原子炉停止機能喪失

東海第二発電所に係る新規規制基準適合性審査の視点及び確認事項（炉心損傷防止対策の有効性評価：原子炉停止機能喪失）

第 7.1.6-1 図 LOCA時注水機能喪失時の重大事故等対策の概略系統図 (1/3)
(低圧代替注水系 (常設) による原子炉注水段階)

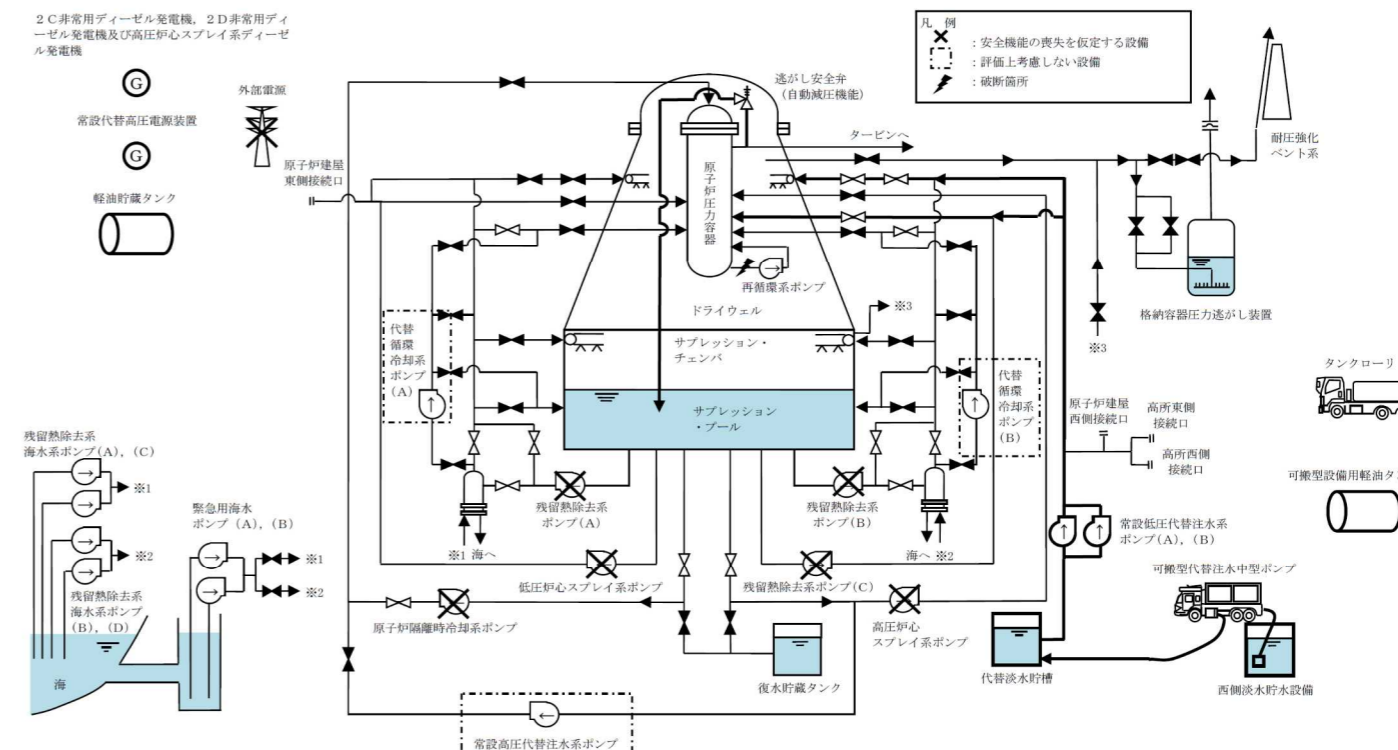
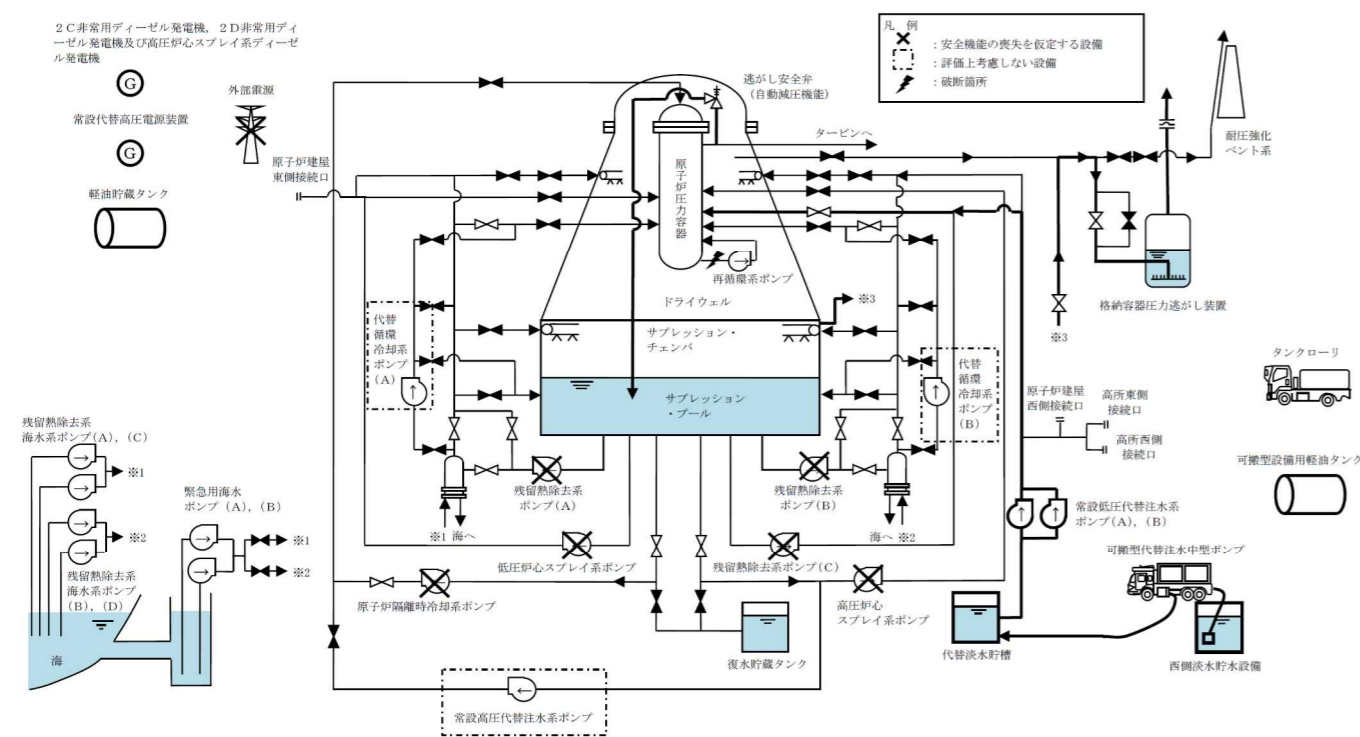
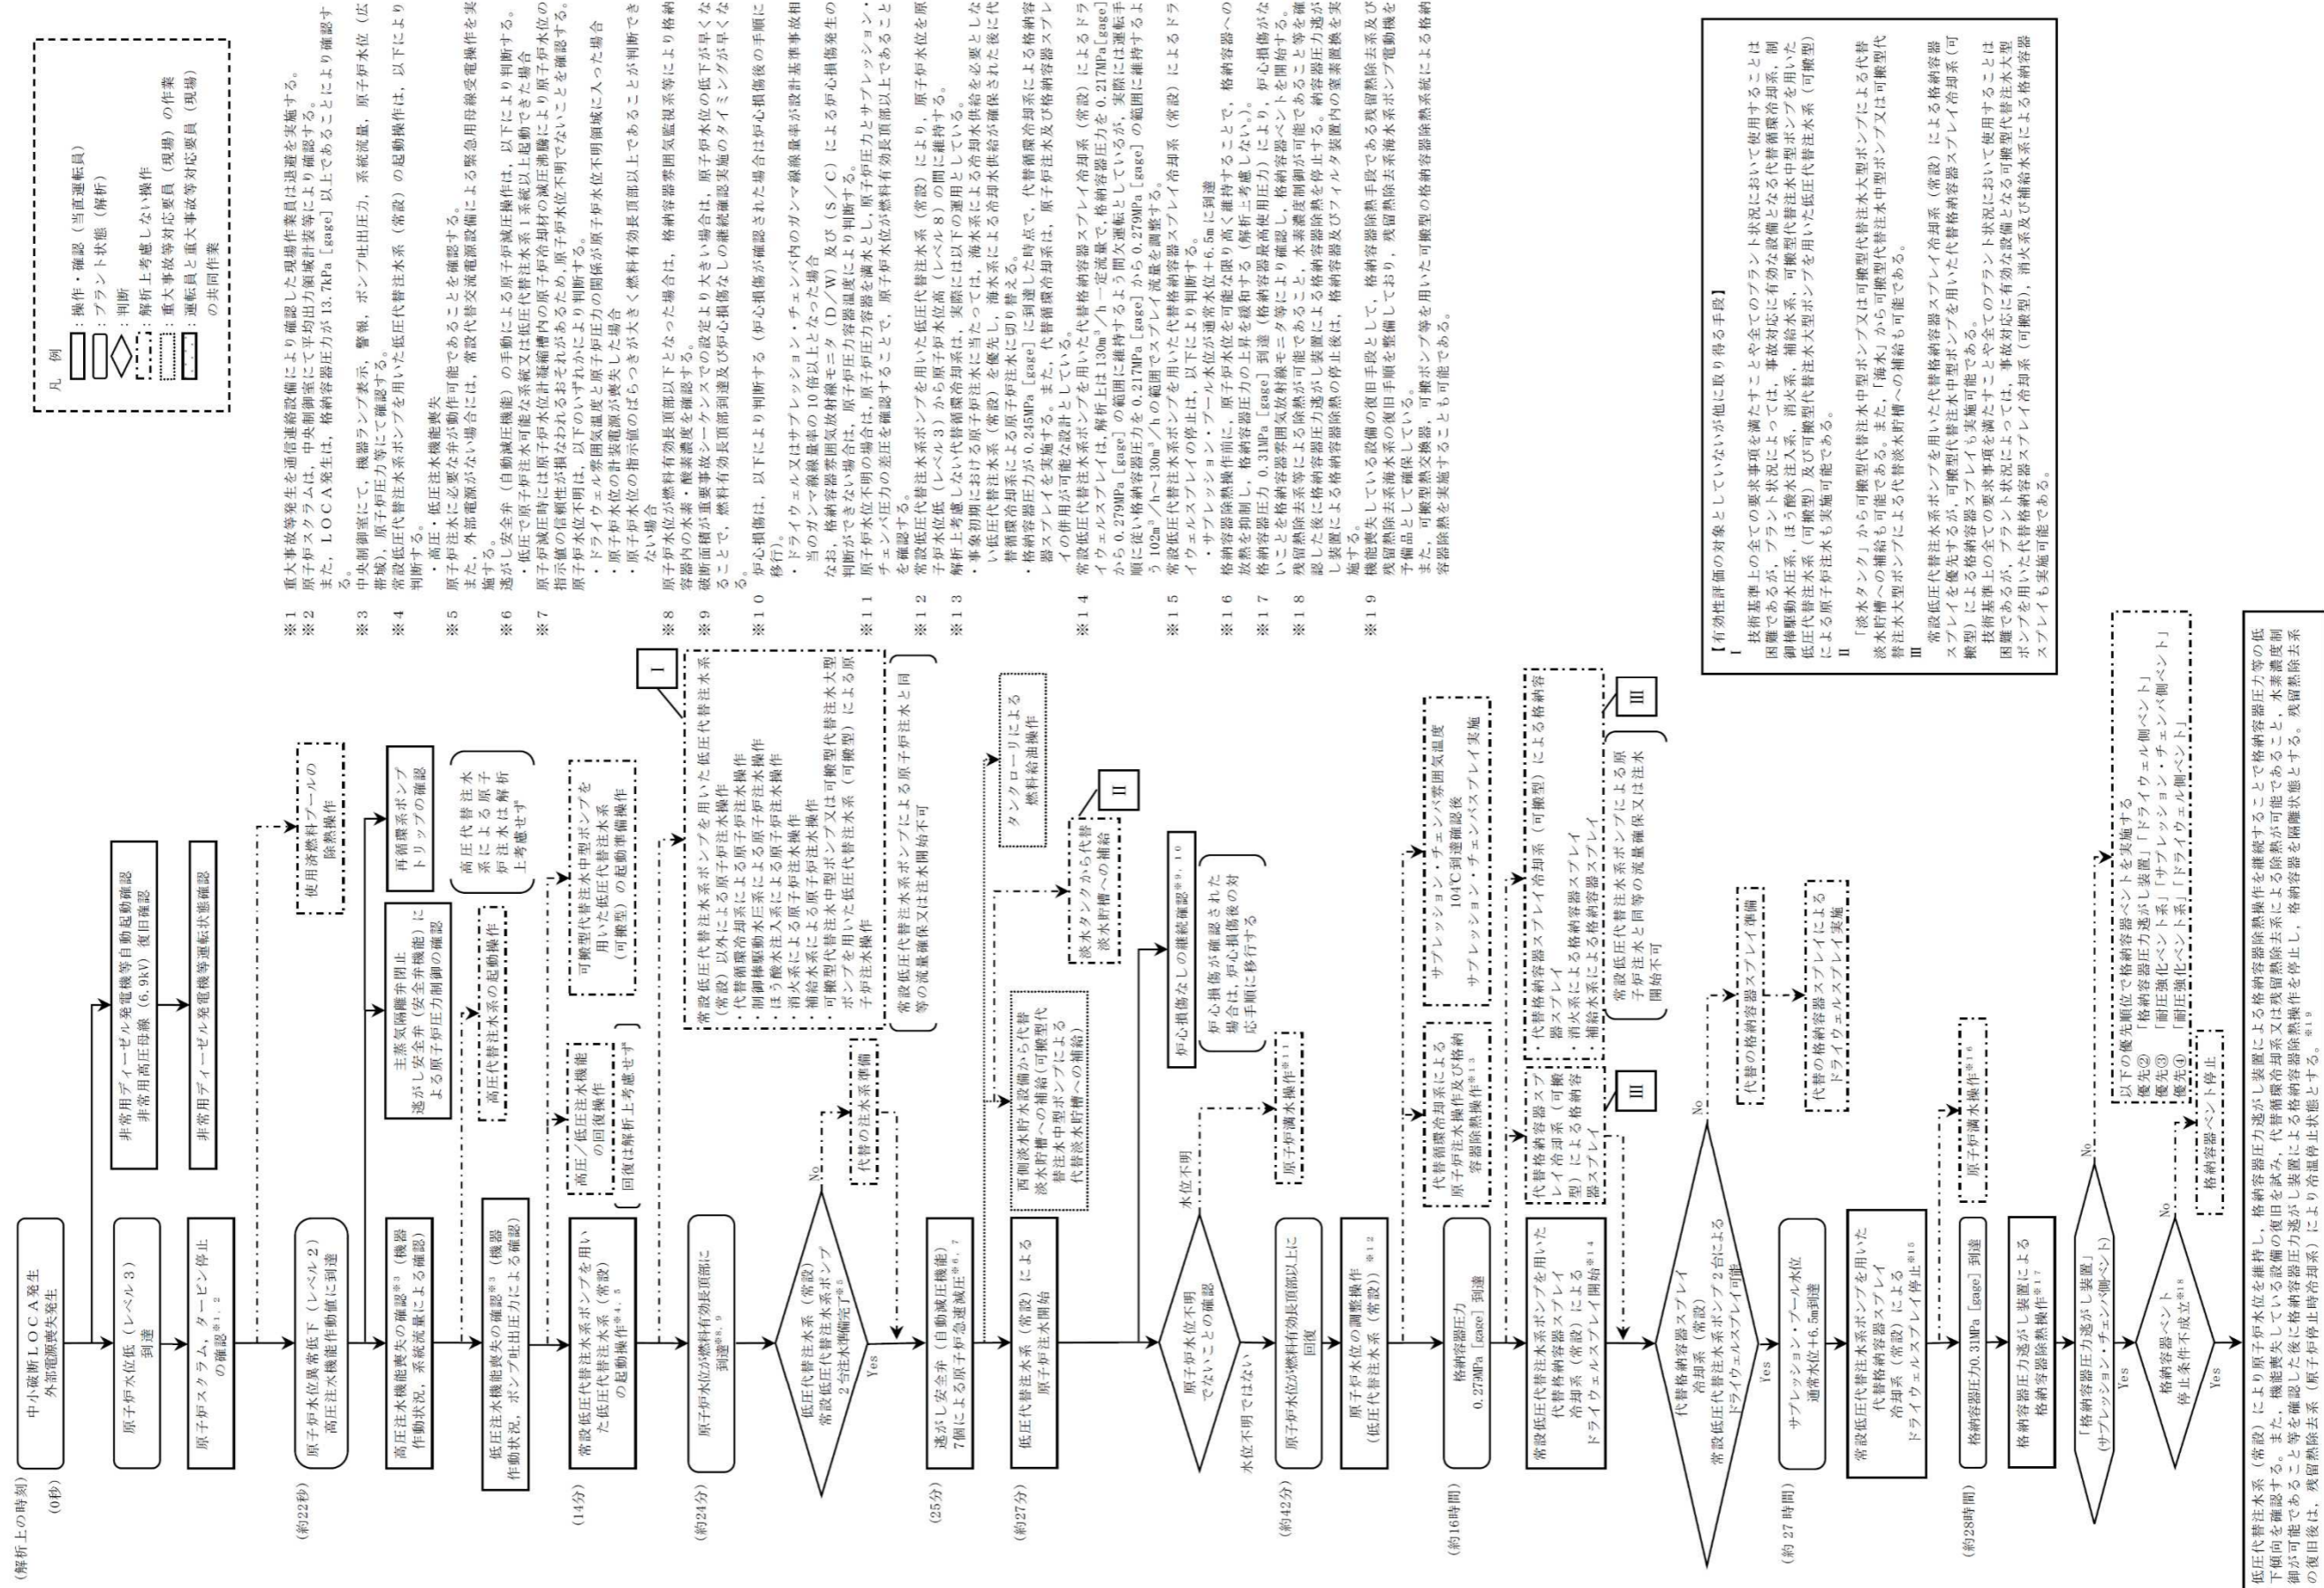
<p>3) 対策の概略系統図は整理されているか。</p> <p>(i) 対策の概略系統図において、対策に係る主要機器・配管・弁が明示されているか確認する。</p> <p>記載要領（例）</p> <ul style="list-style-type: none"> 有効性評価で期待する系統や設備等は太字で記載。 設計基準事故対処設備から追加した設備や機器は点線囲みで記載。なお、技術的能力や設備側で確認できれば、有効性評価の概略系統図で点線囲みされていなくてもよい。 	<p>3)</p> <p>(i) 逃がし安全弁（自動減圧機能）による原子炉圧力容器の減圧及び低圧代替注水系（常設）による原子炉圧力容器への注水に関連する設備として逃がし安全弁（自動減圧機能）、常設低圧代替注水系ポンプ、代替淡水貯槽及びこれらを接続する配管や弁が概略系統図に示されていることを確認した。また、安定状態に向けた対策に関連する格納容器圧力逃がし装置、耐圧強化ベント系、代替格納容器スプレイ冷却系（常設）及びこれらを接続する配管や弁が概略系統図に示されていることを確認した。</p>
<p>4) 対応手順の概要は整理されているか。</p> <p>(i) 対応手順の概要のフローチャートで、想定される事象進展や判断基準等との関係も含め、明確にされていることを確認する。</p>	<p>4)</p> <p>(i) 対応手順の概要フローについて、以下のとおり確認した。</p> <p>① 「第7.1.6-2図 LOCA 時注水機能喪失（中破断 LOCA）の対応手順の概要」において、想定される事象進展が明確にされるとともに事象進展に沿った</p>
